改善箇所説明図

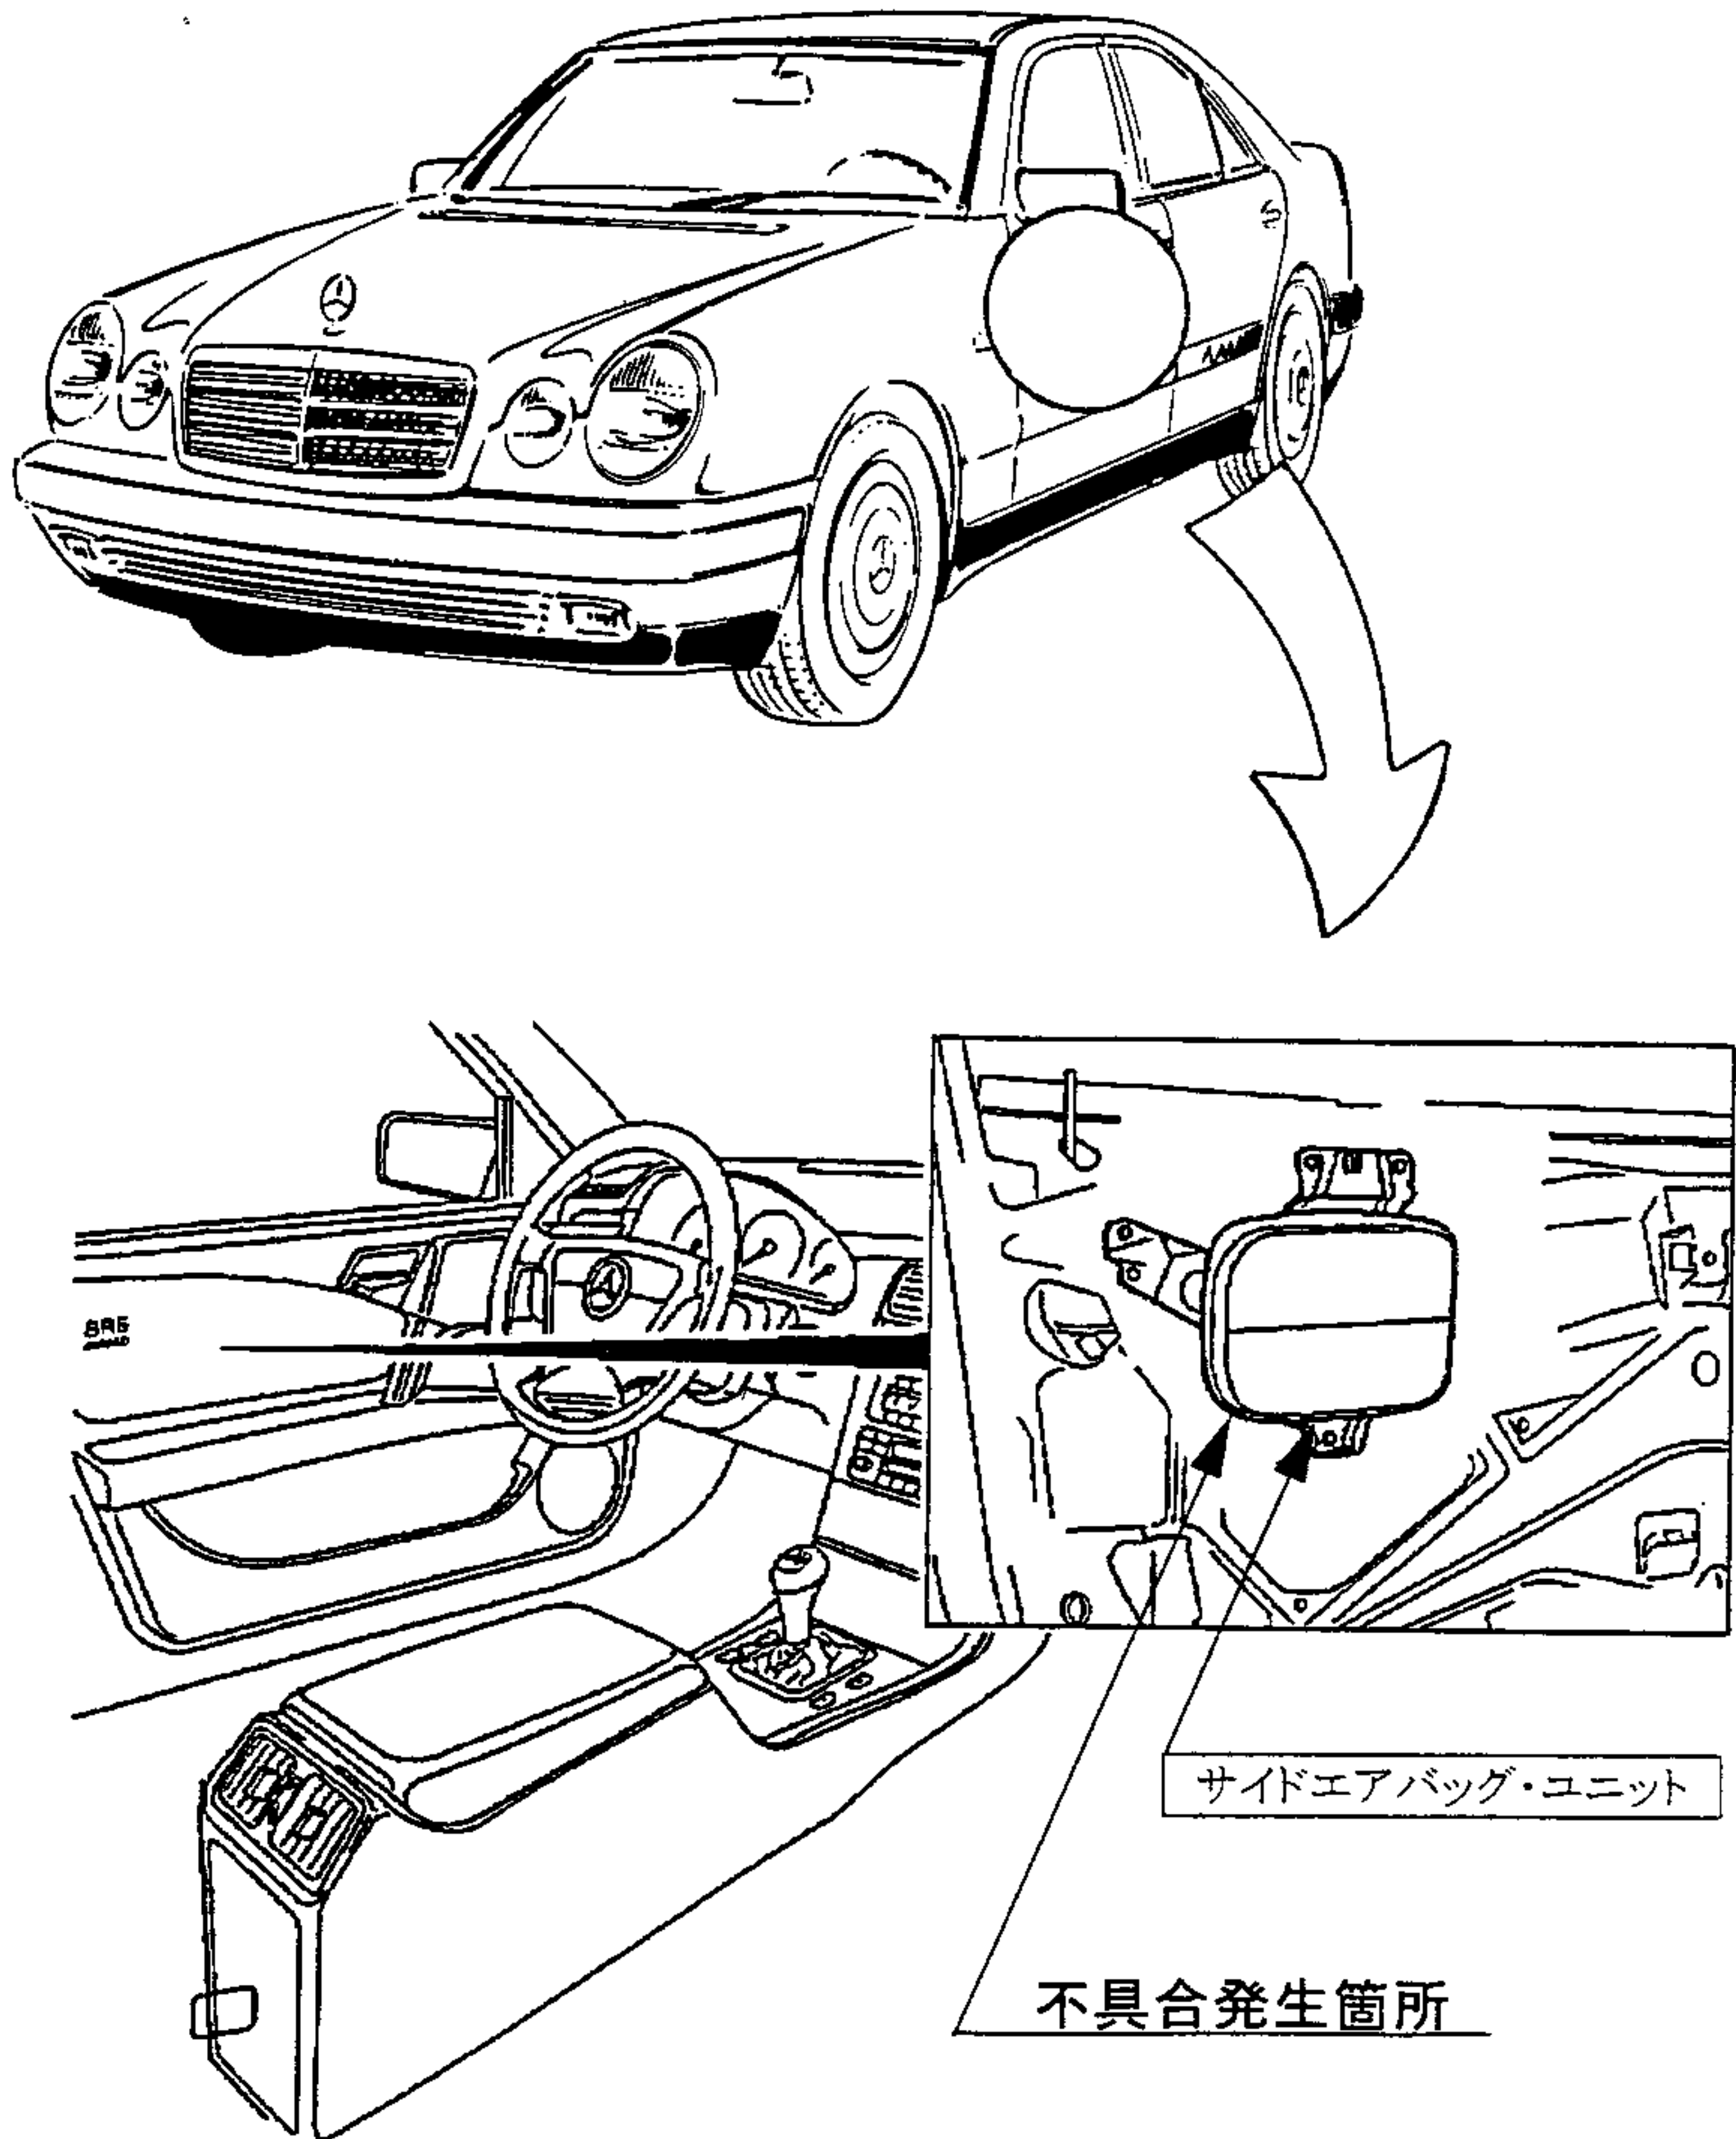
運転者席及び助手席のサイドエアバッグ装置に不適切なものがあるため、衝撃がかかっているにもかかわらず、当該サイドエアバッグが誤展開するおそれがある。

全車両、当該サイドエアバッグを良品と交換する。
